Nr. inreg.: 44383 / 15.11.2019

Referință: Procedura simplificată organizată de CONPET S.A. în vederea atribuirii Acordului Cadru ce are ca obiect achiziție materiale și piese schimb pompe.

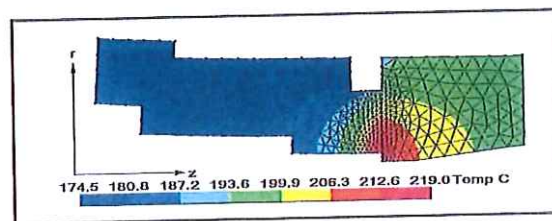
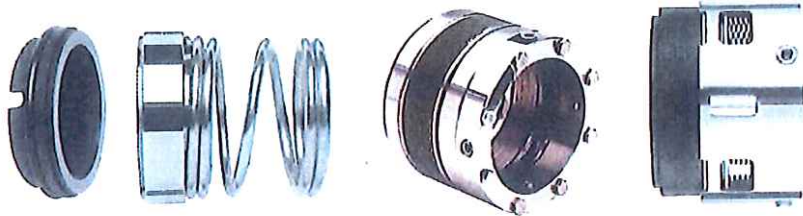
Intrebare 8: Pentru produsele solicitate conform pozițiilor 36, 37, 38 și 39, va rugăm să ne furnizați desenele aferente etansărilor pentru a putea oferi inelul mobil și inelul fix corespunzător.

Raspuns 8: Desenele aferente produselor de la punctele 36, 37, 38 și 39 se regăsesc și în cataloage de specialitate (eventual corespondentul lor) – conform desen atasat.
